## Verbesserung der Radwegsituation in und um Seppenrade.

### Im Dorfzentrum von Seppenrade gibt es keine Radwege. Warum?

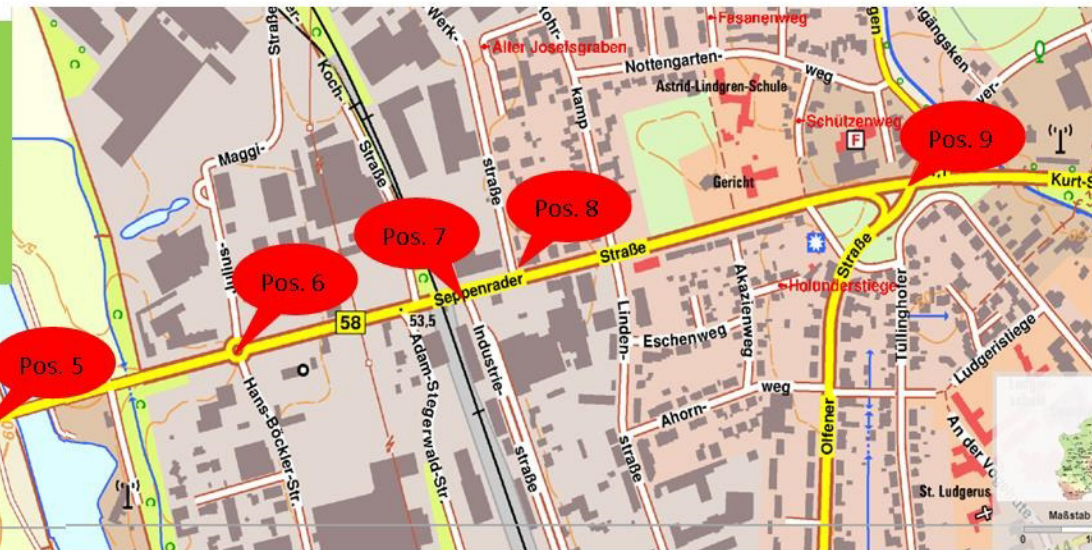
**Pos. 1:** Die Einmündung der Abfahrt vom „Alten Berg“ auf den Radweg nach Lüdinghausen ist nicht ungefährlich..

**Pos. 2:** Der Radweg zwischen „Haus Sträter“ und dem „Alten Berg“ ist zu schmal. Das Begegnen von Fahrrädern und Fahrräder mit Fahrradanhänger ist kaum möglich. Es fehlt auch eine Trennung zwischen Radfahrer und Fußgänger.

**Pos. 3:** Eine sichere Querung für Radfahrer von Lüdinghausen nach Seppenrade im Kreuzungsbereich Sträter ist nicht vorhanden.

**Pos. 4:** Fehlende rote Fahrbahnmarkierungen an den Einmündungen der Strassen: „Annette von Droste-Hülshoff-Straße“ und „Am Kanal“ und der Hinweis auf den Fahrradweg.

**Pos. 5:** Die Anzahl der Radfahrer auf der falschen Radwegseite, auf dem Stück zwischen Haus Sträter und dem Kreisverkehr am Autohaus Kaiser ist zunehmend.

**Pos. 6:** Der Kreisverkehr bei Ford Kaiser weicht in der Vorfahrtsregel für Radfahrer von den anderen Lüdinghauser-Kreisverkehren ab. Einheitlichkeit wäre ein großer Vorteil.

**Pos. 7:** Es gibt keinen Radweg an der Industriestraße vom Bahnhof kommend. Wie und wo quert man die Seppenrader Straße, an der Einmündung der Industriestraße, in Fahrtrichtung Seppenrade.

**Pos. 8:** Fehlende rote Fahrbahnmarkierung an den Einmündungen der Straßen: „Industriestraße“ und „Werkstraße“ und der Hinweis für Autofahrer auf den Fahrradweg.

**Zu Pos. 1:** Der Radweg sollte vom „Alten Berg“ über den Verbandsweg zum Radweg Seppenrade Strasse geführt werden. Diese Änderung wäre auch für die Abbieger vom Verbandsweg von Vorteil.

**Zu Pos. 3:** Auf der Einmündung der Strasse „Am Hüwel“ wird eine Sammelfläche für Radfahrer zum Queren der „Seppenrader Straße“ mit Fahrradampel und Fahrradampelauslöser geschaffen. Die bestehende Ampelanlage wird zurückversetzt.

**Zu Pos. 5:** Es wird ein Schild in Höhe Ford Kaiser angebracht, welches darauf hinweist, dass die Radfahrer in Richtung Kanal, die andere Straßenseite benutzen sollen.
